東通原子力発電所1号炉審査資料	
資料番号	A1-CA-0088
提出年月日	2021年3月25日

東通原子力発電所 基準地震動の策定のうち
海洋プレート内地震の地震動評価について
(コメント回答)

2021年3月25日
東北電力株式会社

審査会合におけるコメント

(4) 基本ケース及び不確かさの検討 ②二重深発地震上面の地震(東北)

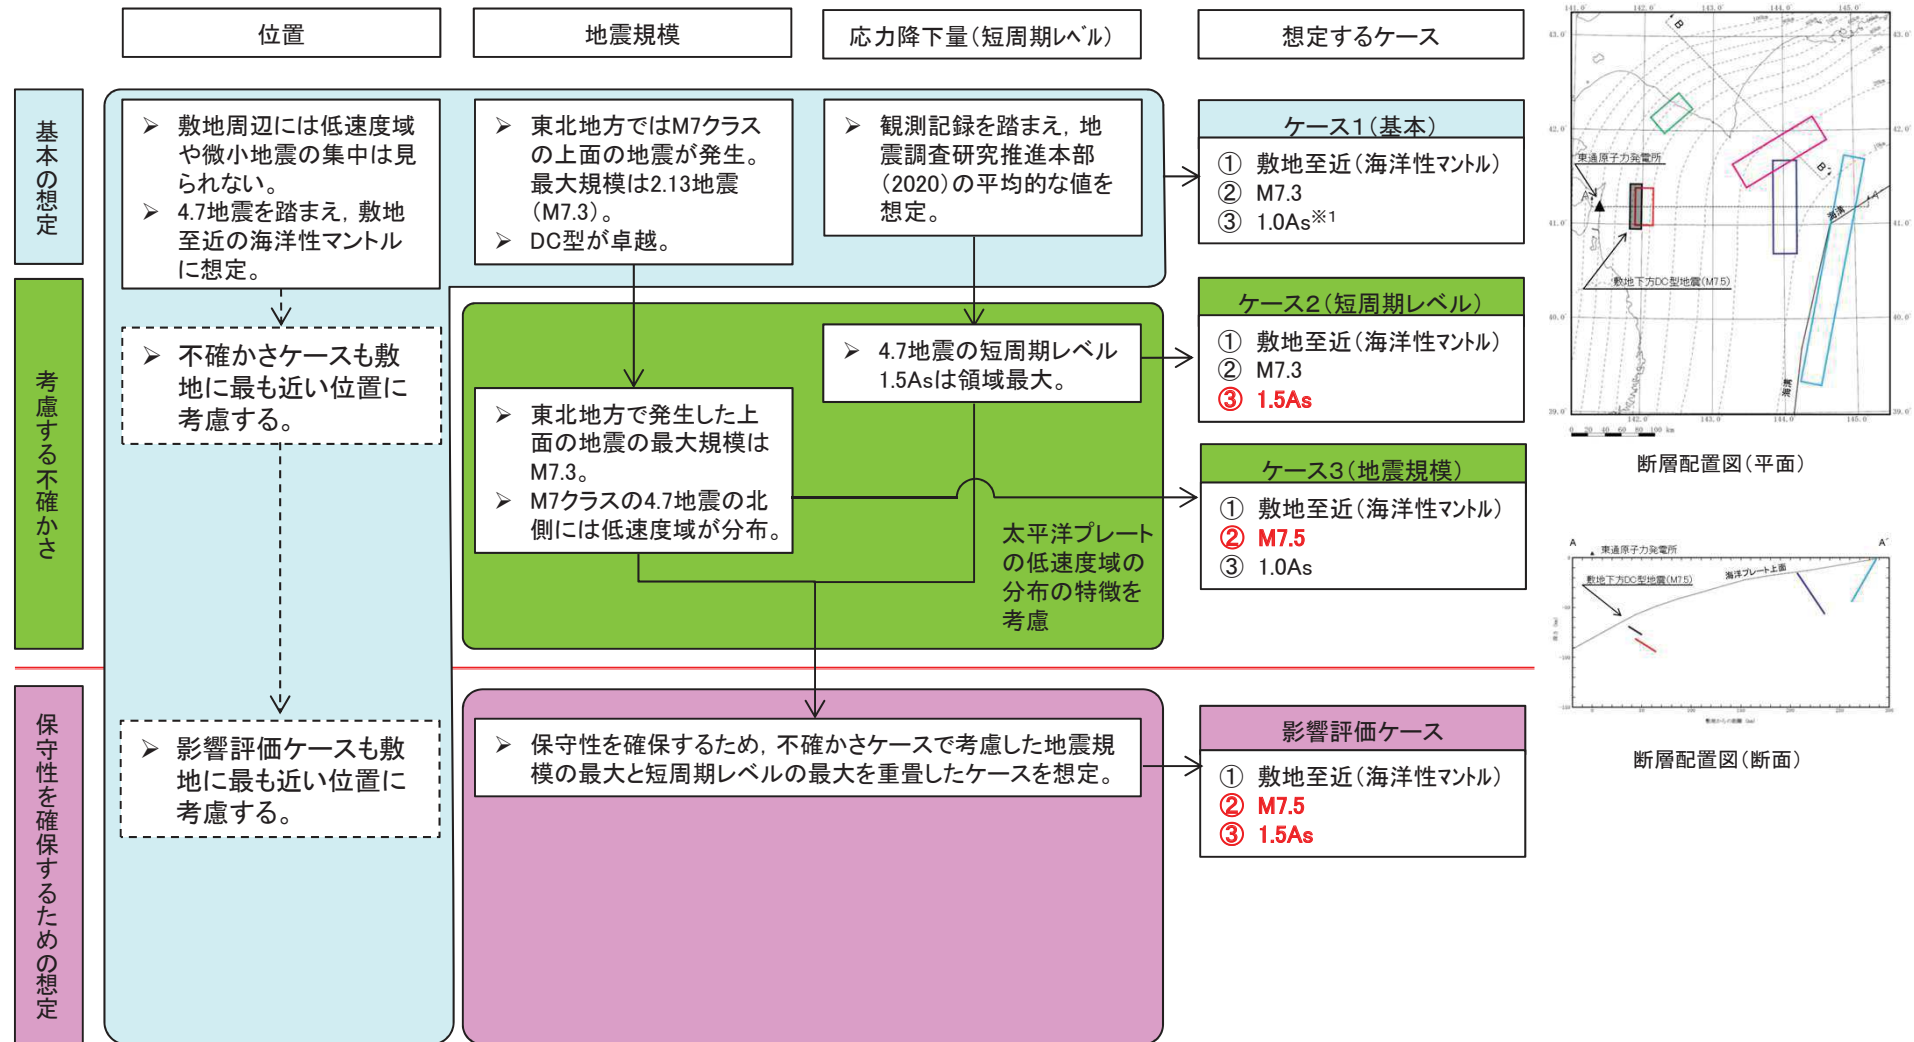
No.	コメント時期	コメント内容	今回ご説明資料の掲載箇所
S180	2020年10月23日 第913回審査会合	海洋プレート内地震の検討用地震の選定で6タイプの地震を検討しているが、検討条件・方法、不確かさの設定及びそれらの考え方について、検討フロー図等を用い詳細に整理すること。	本資料 p.55～94, 97, 98
S181	2020年10月23日 第913回審査会合	海洋プレート内地震の検討用地震の選定で、断層モデルの平均応答スペクトル等を用いた検討を行っているが、その選定の考え方について、各地震の周期毎の大小関係も踏まえたうえで選定していることが分かるように記載すること。	本資料 p.95
S182	2020年10月23日 第913回審査会合	海洋プレート内地震の検討用地震の選定で、平均応答スペクトルによる検討を行っているが、相対的な関係を確認するため距離減衰式等による検討も行うこと。	本資料 p.95 補足説明資料 p.12～19
S183	2020年10月23日 第913回審査会合	海洋プレート内地震のうち、参考検討としている「SMGAが海洋プレート地殻に位置する地震」については、検討用地震の不確かさケースとして扱うことについて検討すること。	本資料 p.97～100, 103, 105, 106, 109, 110, 119 ～122
S184	2020年10月23日 第913回審査会合	海洋プレート内地震の応答スペクトルに基づく地震動評価における、Noda et al.(2002)の補正係数の検討では、大きな残差を示す地震も含まれていることから、採用した地震の適切性も検討したうえで補正係数の妥当性について説明すること。	補足説明資料 p.21
S189	2021年2月5日 第934回審査会合	検討用地震の断層モデルの地震動評価においては、加速度波形に加え、速度波形も示すこと。	本資料 p.113, 114, 117, 118, 121, 122

➤ 二重深発地震上面の地震(東北)[敷地下方DC型地震]の基本ケース及び考慮する不確かさ等の検討フローを以下に示す。

敷地下方DC型地震 断層配置図

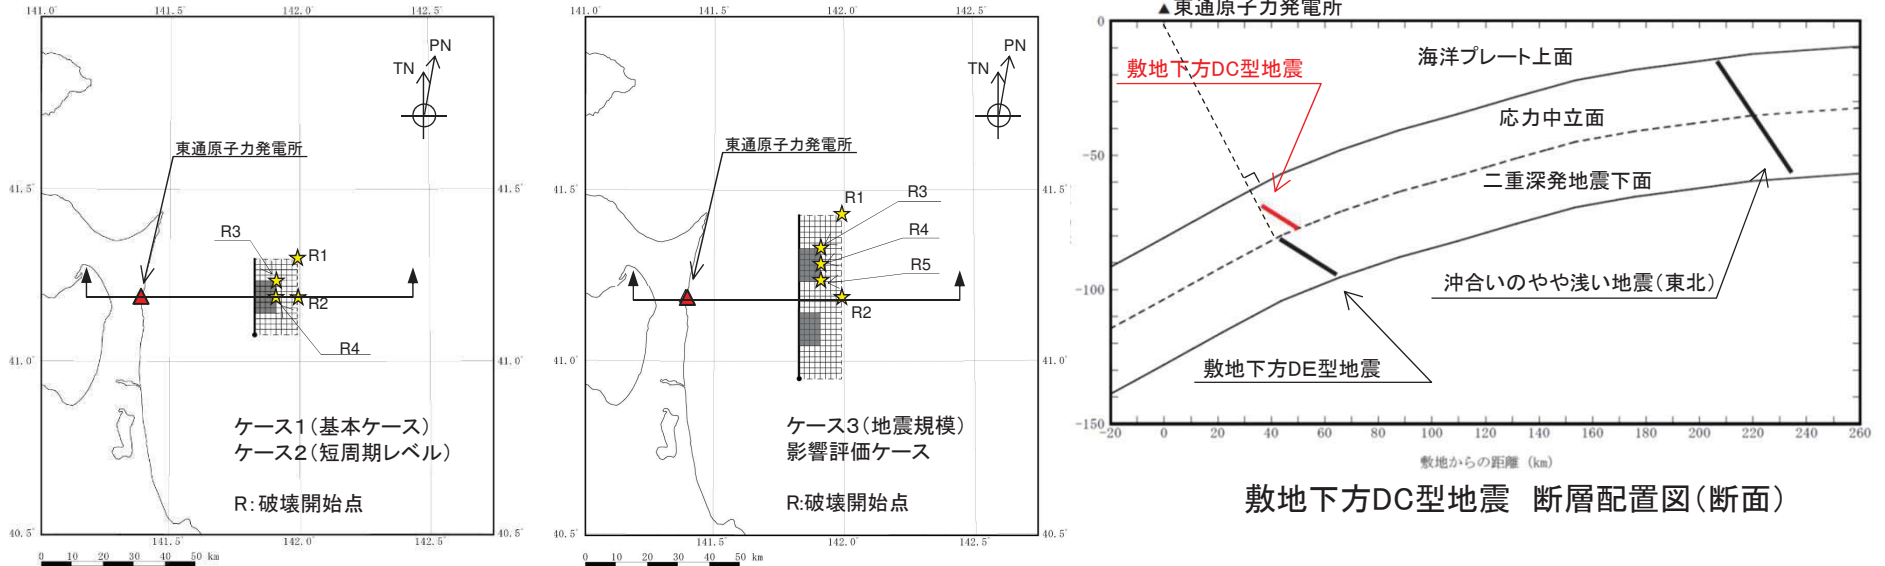
S180

- 東通原子力発電所周辺では、4.7地震の震源域にみられるような海洋プレート内の低速度域は確認されていないものの、敷地に最も近い海洋プレート内地震として上面の「敷地下方DC型地震」を想定する。
- 地震規模は東北地方で発生した二重深発地震上面の地震の最大規模であるM7.3(2.13地震)を基本ケースとし、M7クラスの4.7地震を参考に敷地至近の海洋性マントルに想定する。断層傾斜角は、アウターライズで生成した正断層の再活動を考慮し、海洋プレートの境界面に対して60°とする。
- 破壊開始点は、破壊が敷地に向かう位置に、敷地と断層の位置関係を考慮して設定する。
- 東北地方で発生した二重深発地震上面の地震としては4.7地震の短周期レベルが最も大きいことから、不確かさとして考慮する。また、地震規模の不確かさとして、4.7地震の知見(震源域北部の低速度域の拡がり)も踏まえ、保守性も考慮したM7.5を想定する。
- 敷地において適切な観測記録が得られていないことから、統計的グリーン関数法[釜江ほか(1991)及び入倉ほか(1997)]を用いた地震動評価を行う。

4.2 二重深発地震上面の地震(東北) 敷地下方DC型地震 (2)断層パラメータ 設定フロー②

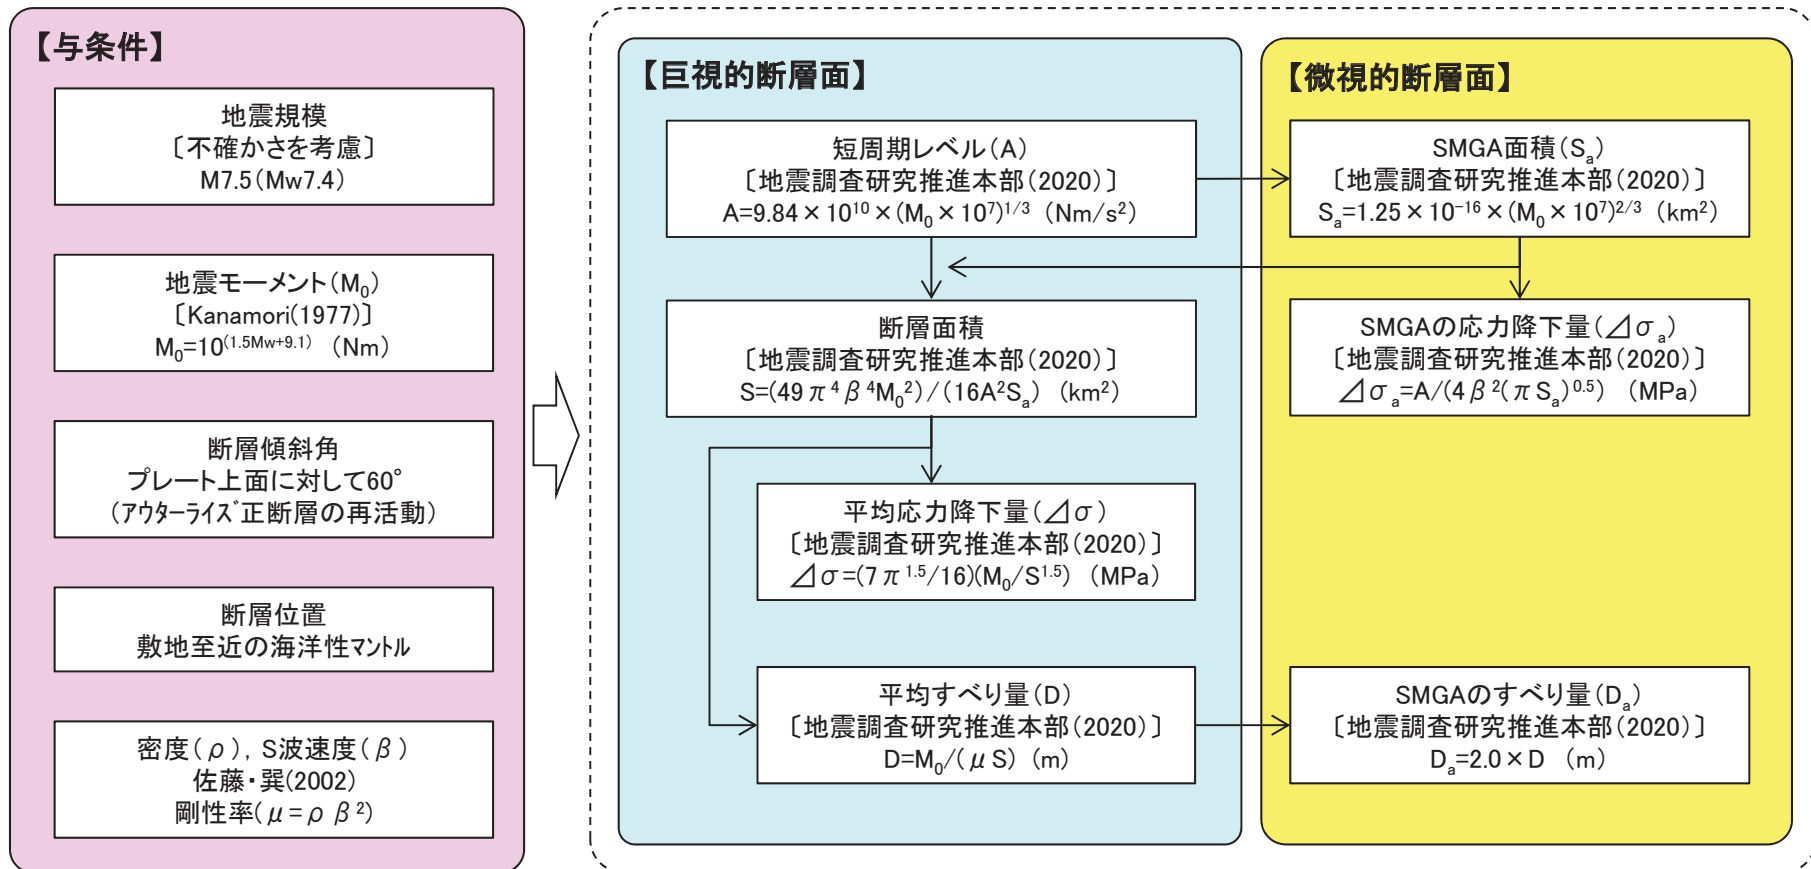
S180

- 敷地下方DC型地震[ケース3(地震規模の不確かさ)及び影響評価ケース]の断層パラメータ設定フローを示す。
- 地震規模は、4.7地震及びその知見を踏まえM7.5(Mw7.4)とし、地震モーメントは、不確かさを考慮した地震規模から算定する。
- 設定は、地震調査研究推進本部(2020)の強震動予測レシピを用いる。

敷地下方DC型地震(検討対象地震)の地震動評価(平均応答スペクトル)

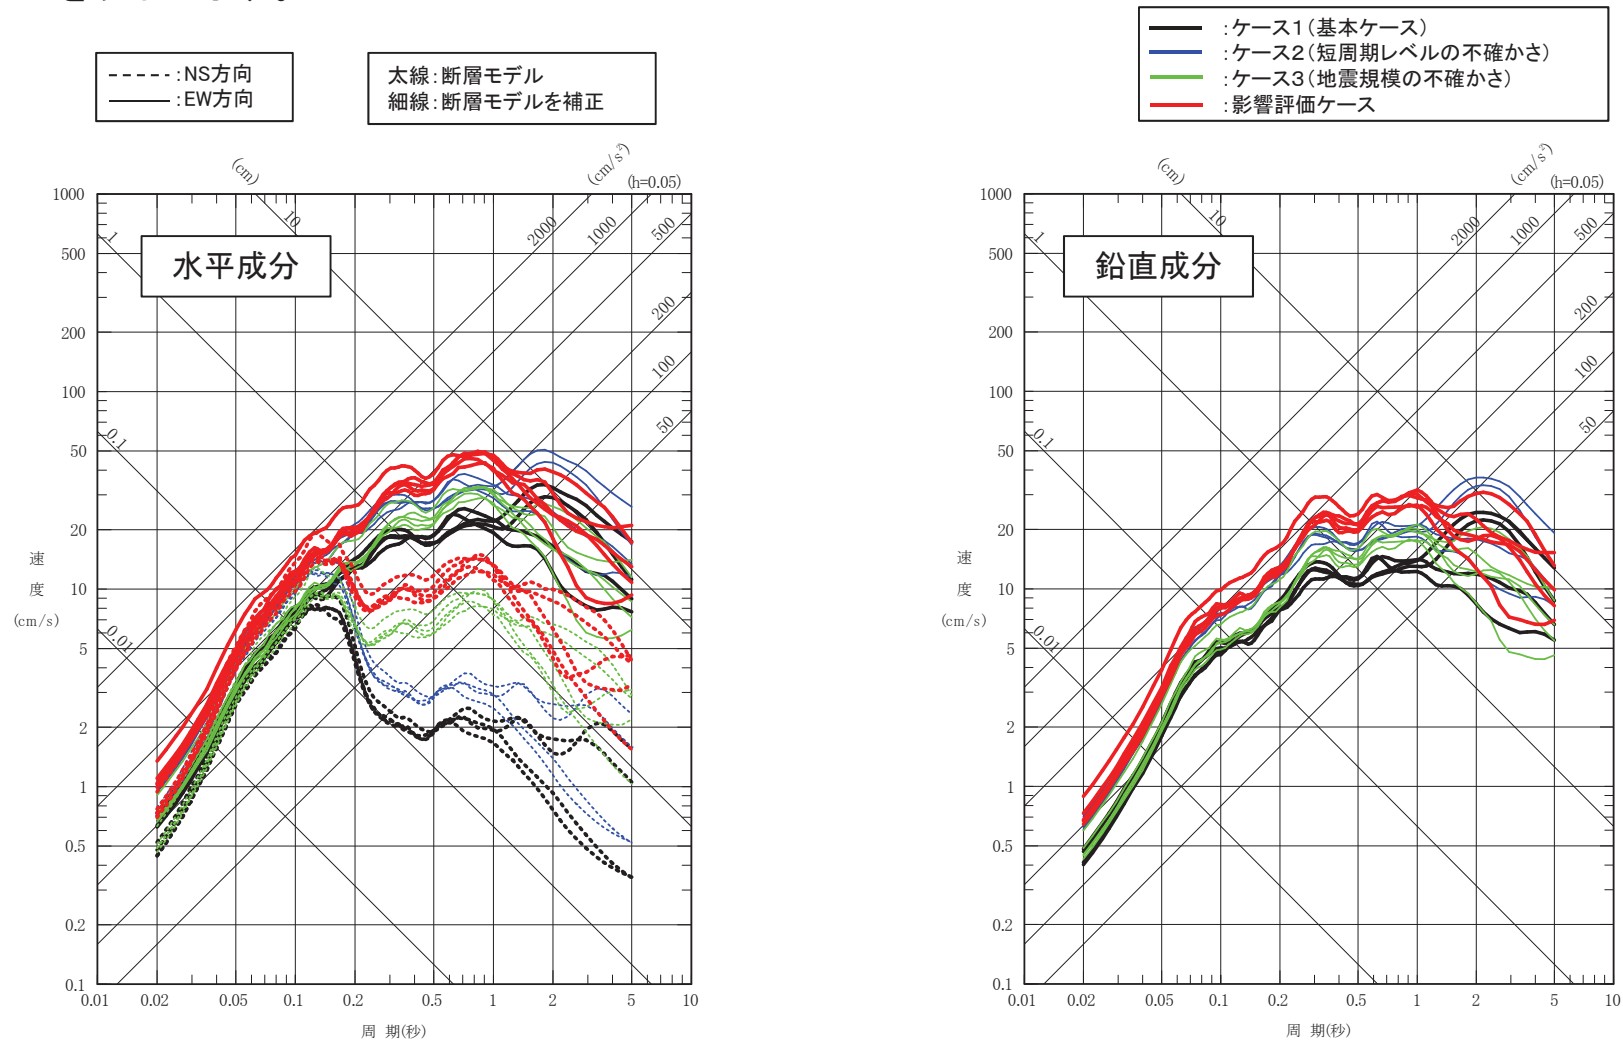
S180

- 敷地下方DC型地震について、断層モデルによる複数の合成波から求めた各破壊開始点の平均応答スペクトルを以下に示す。

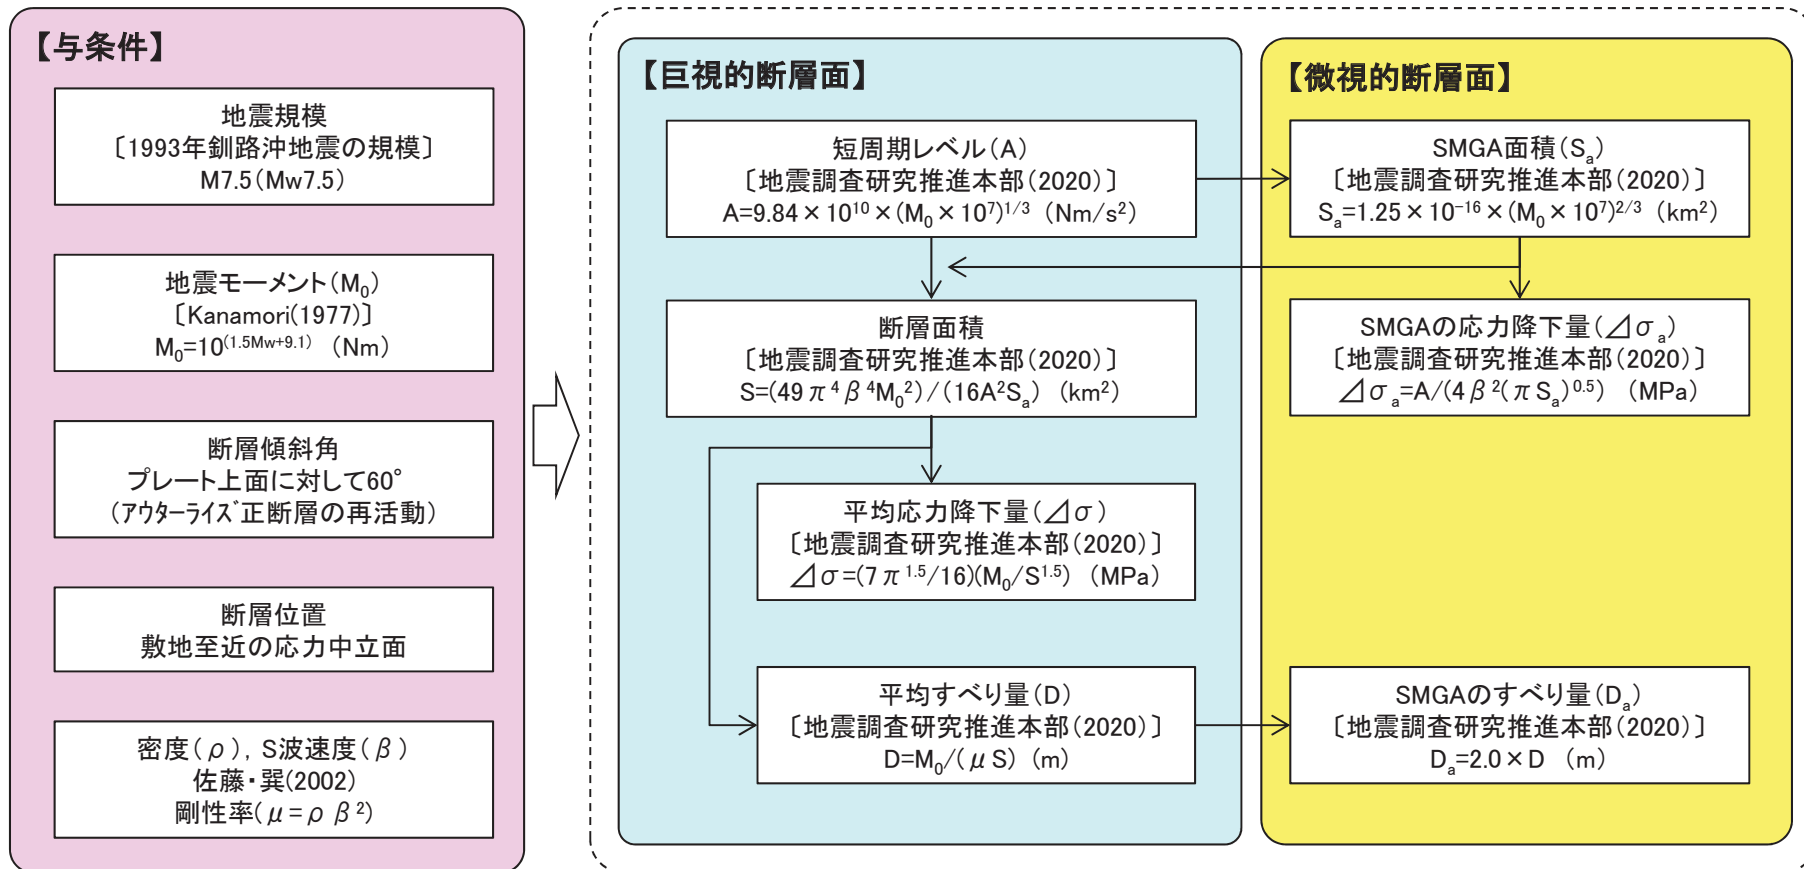
S180

- 敷地下方DE型地震[ケース3(地震規模の不確かさ)及び影響評価ケース]の断層パラメータ設定フローを示す。
- 地震モーメントは、不確かさを考慮した地震規模から算定する。
- 設定は、地震調査研究推進本部(2020)の強震動予測レシピを用いる。

敷地下方DE型地震(検討対象地震)の地震動評価(平均応答スペクトル)

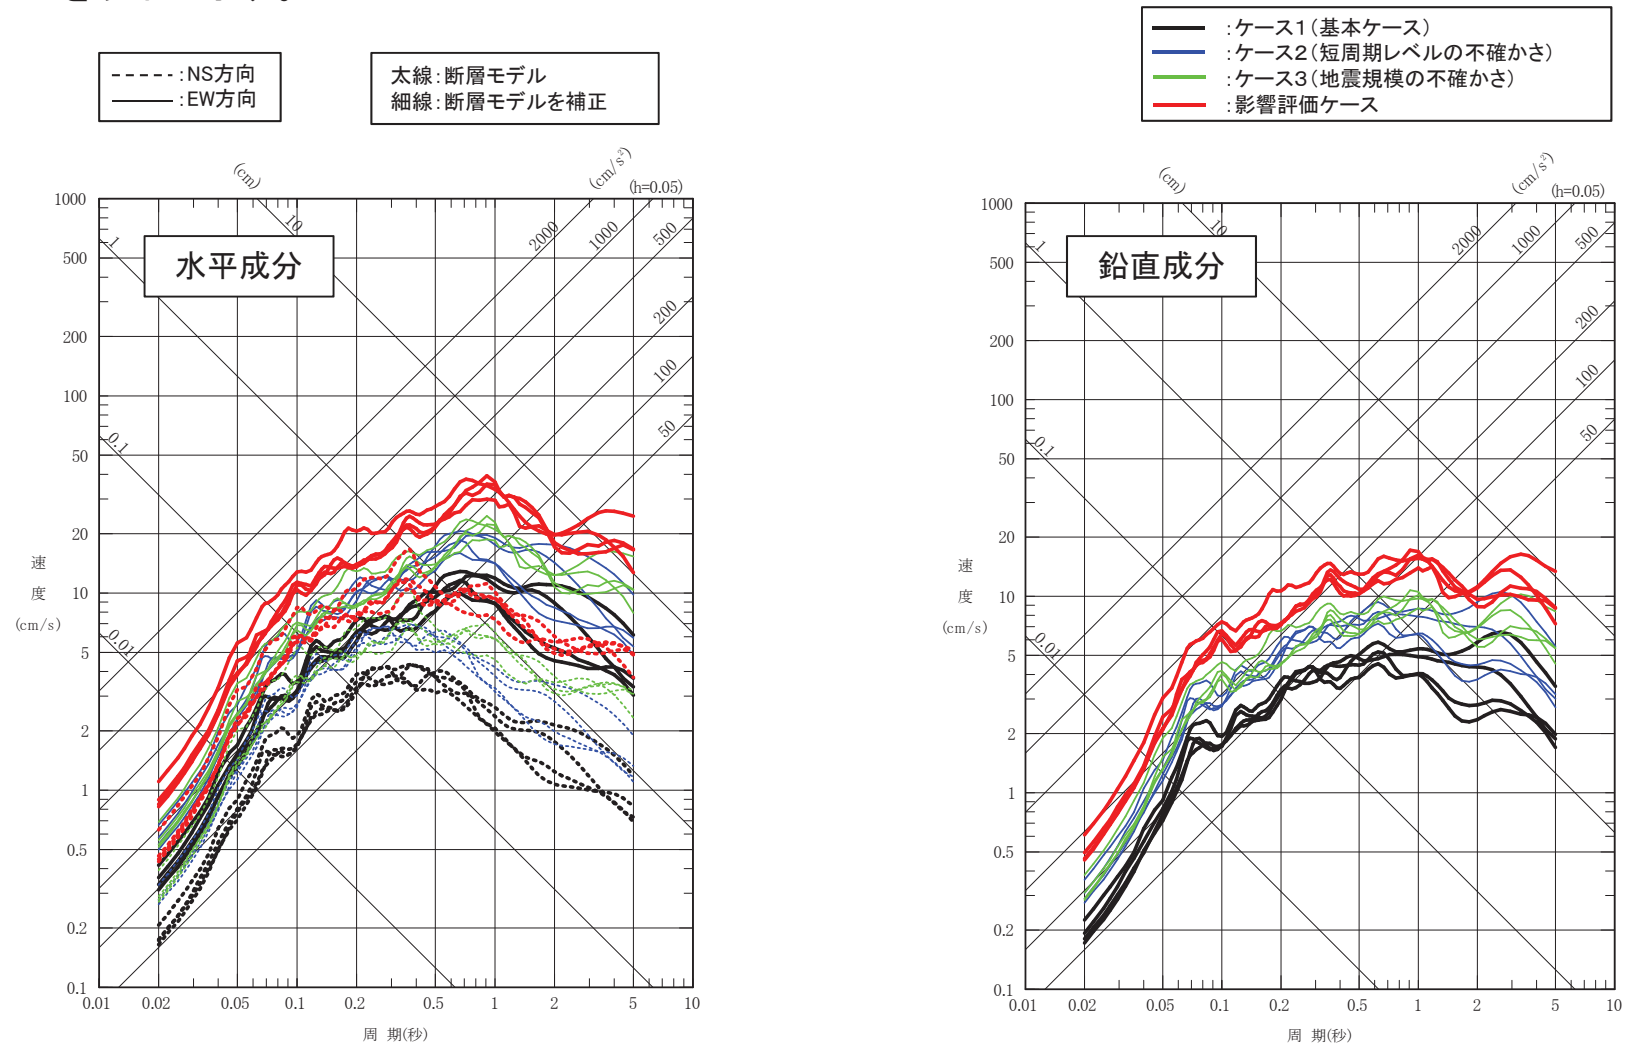
S180

- 敷地下方DE型地震について、断層モデルによる複数の合成波から求めた各破壊開始点の平均応答スペクトルを以下に示す。
